**TRAVAUX PUBLICS ET SERVICES GOUVERNEMENTAUX CANADA**

**QUAIS DE LA REINE - RECONSTRUCTION DES QUAIS 97-98**

**(PROJET N<sup>o</sup> 052833-001 & R.052834.001)**

**ADDENDA N<sup>o</sup> 2**

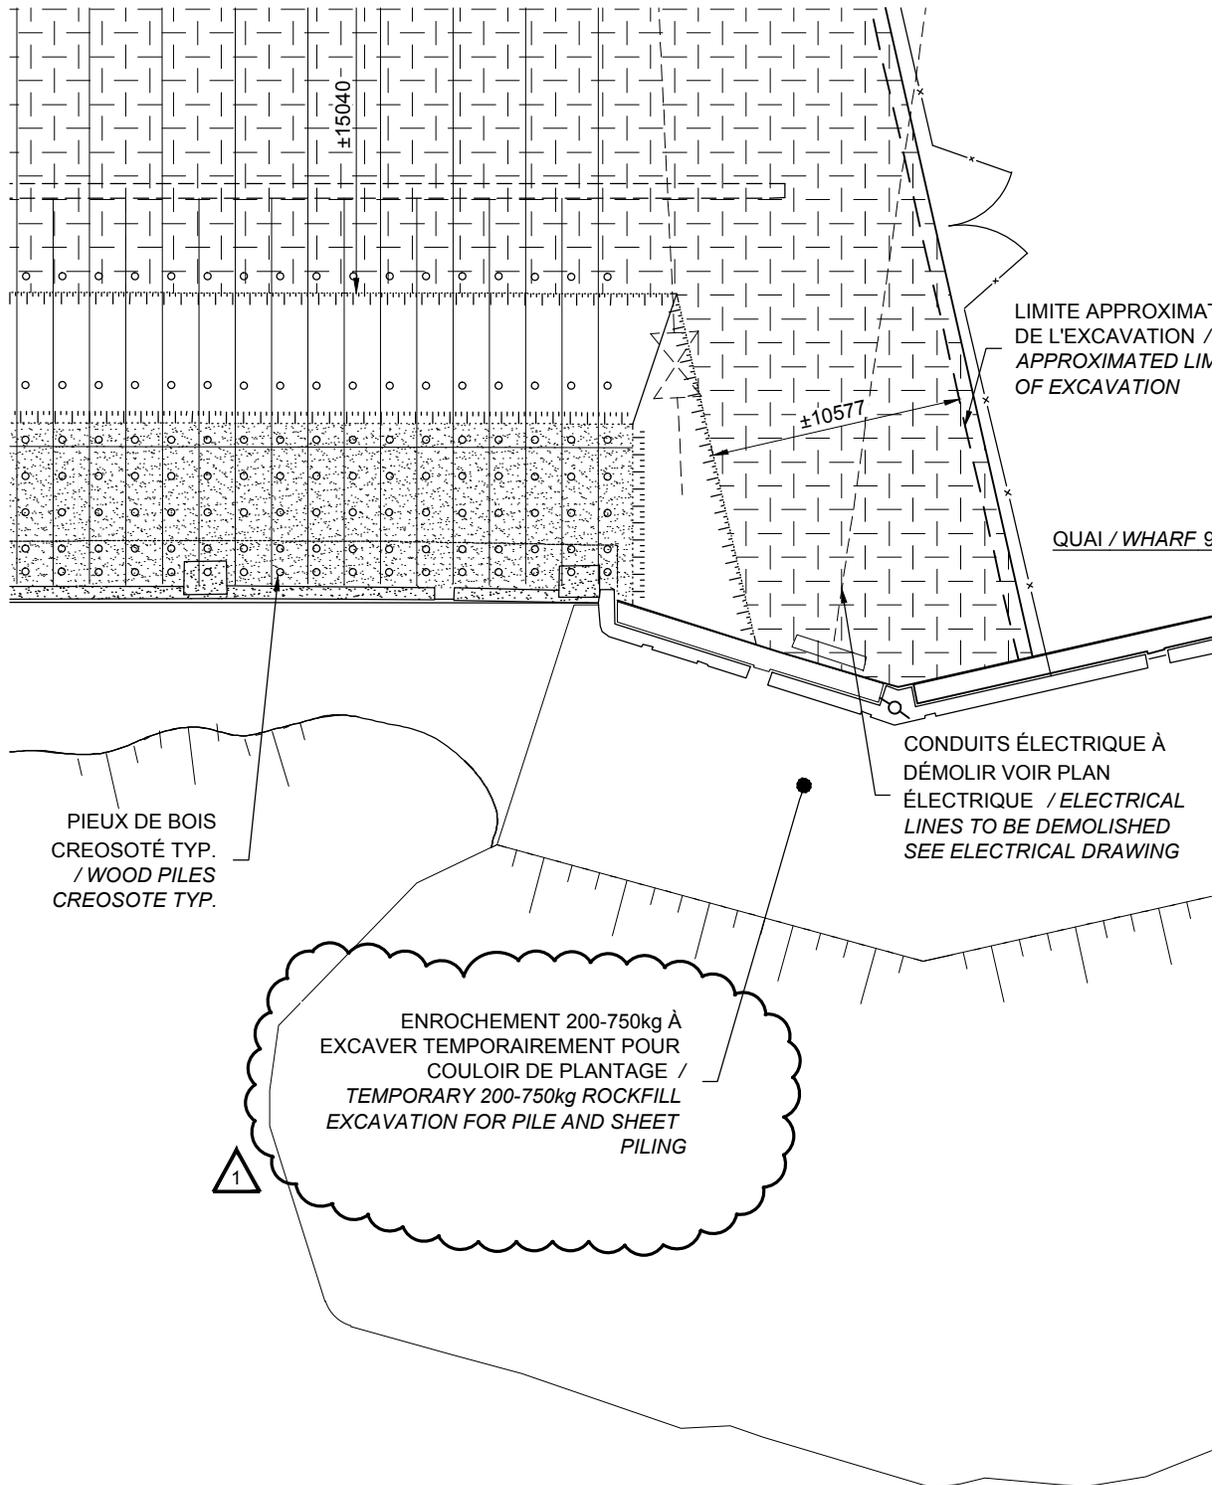
Le calibre de la pierre de la berme du quai 96 est précisé.

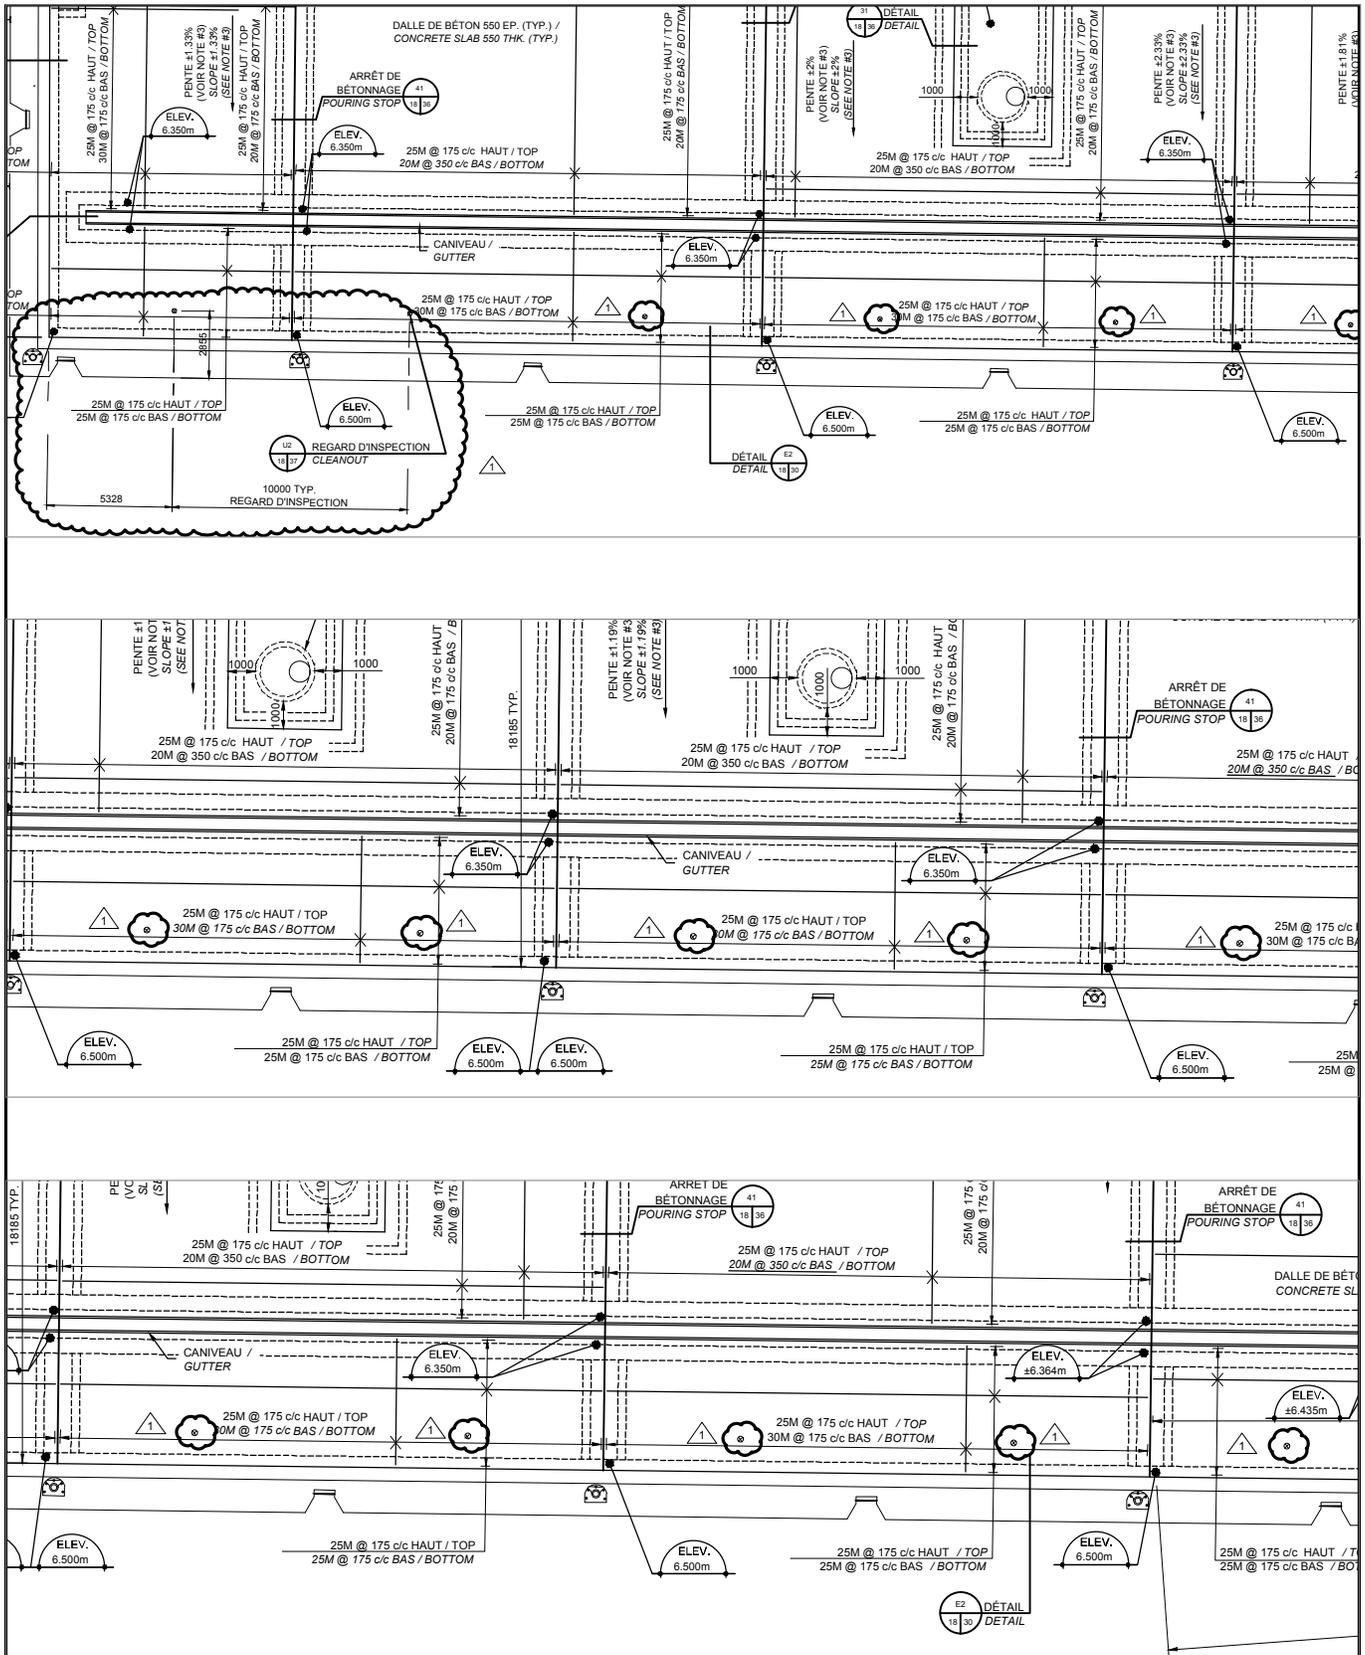
Des puits d'observation sont ajoutés dans la dalle de béton (12 en tout). La localisation et la distance entre les puits sont précisées.

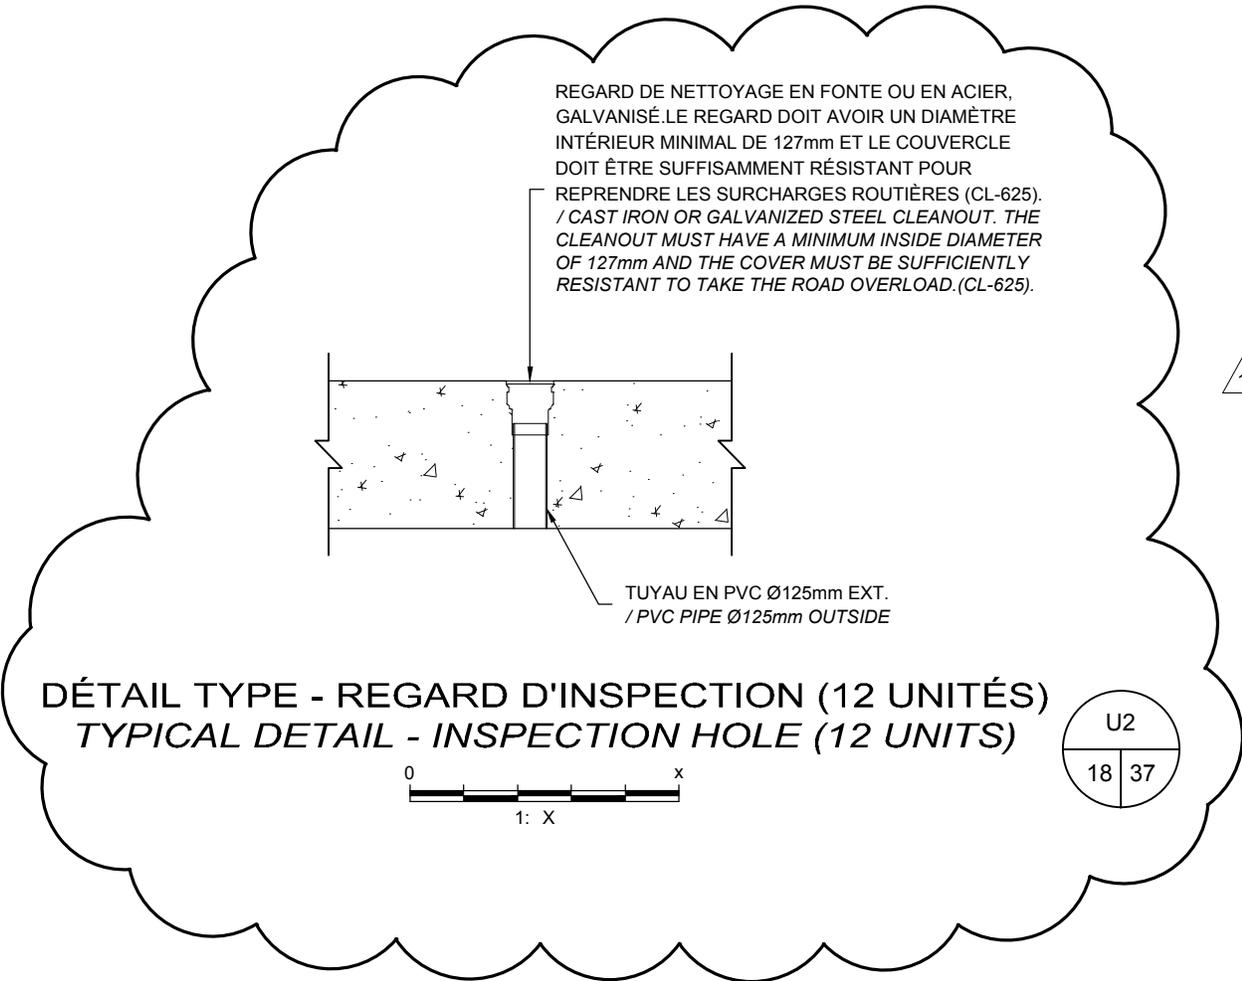
Les bases de redresseurs en béton sont supprimées. Les bases des ilots de service sont conservées.

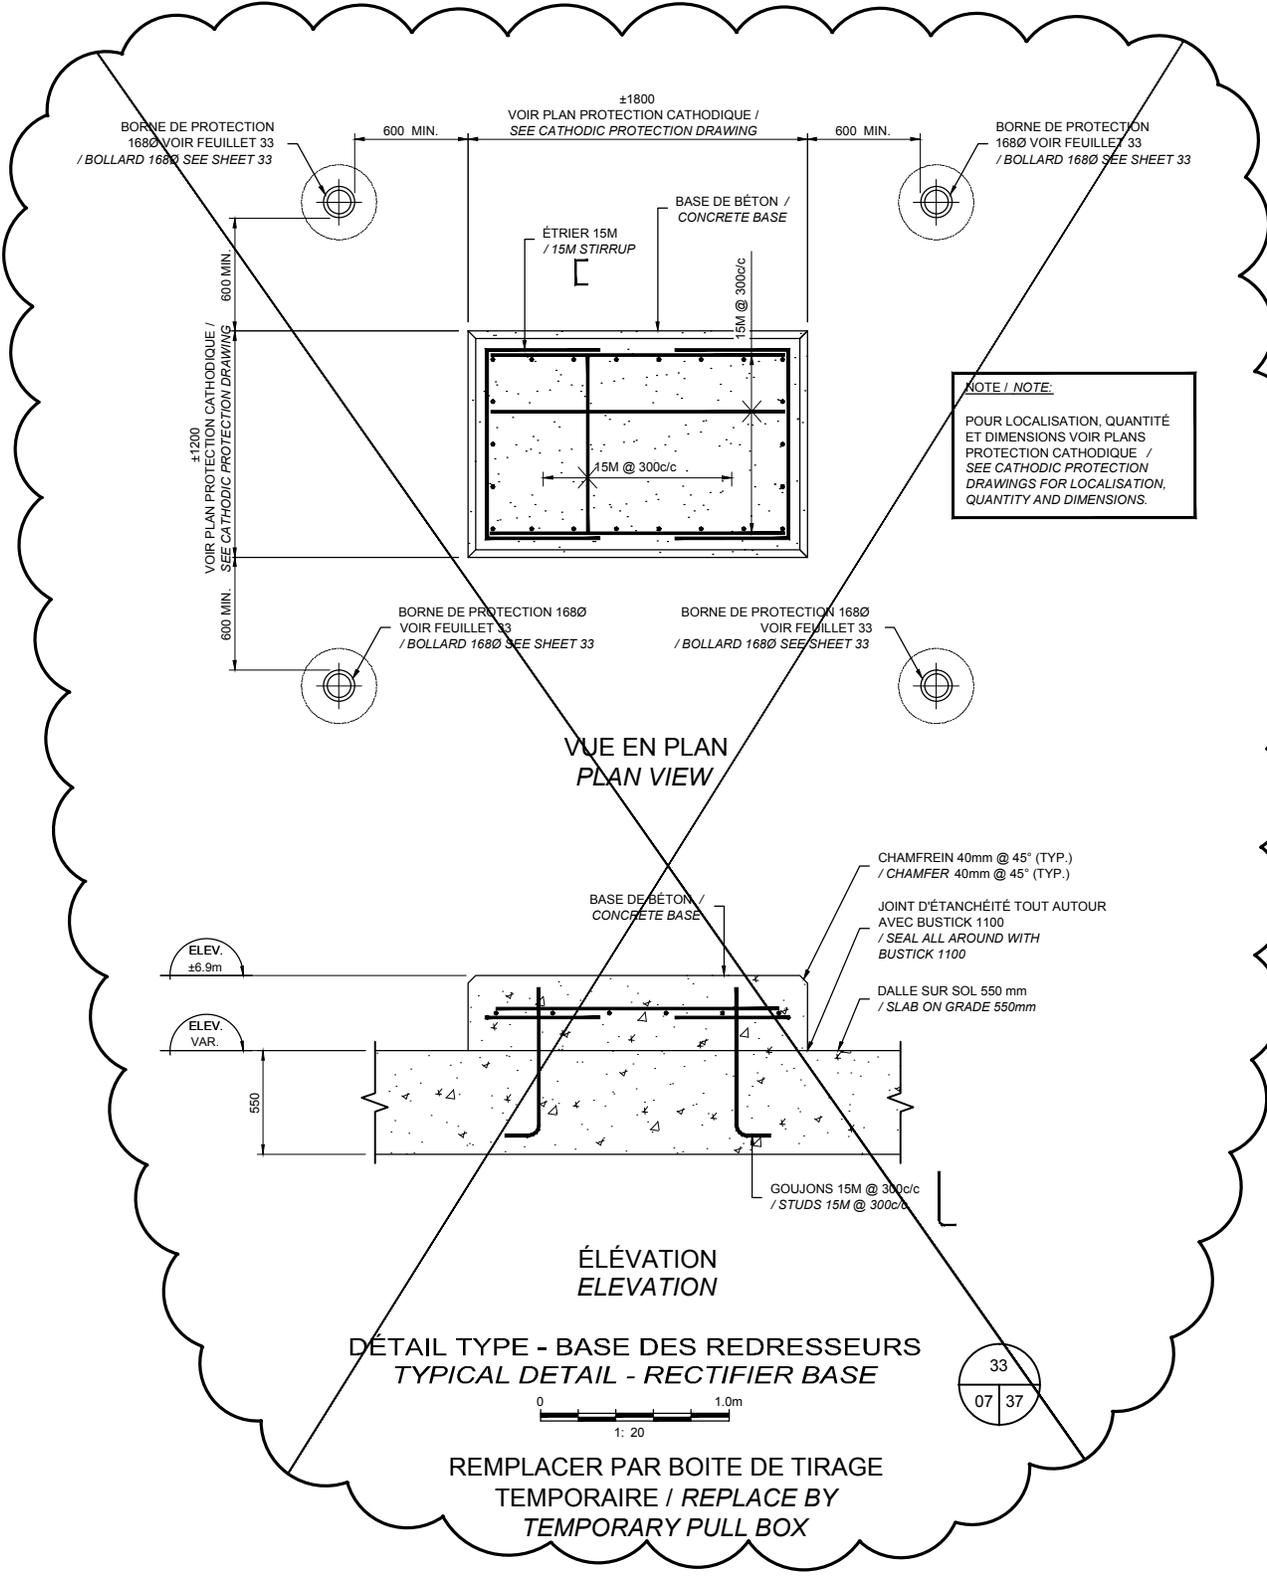
Le détail des regards d'inspection est ajouté.
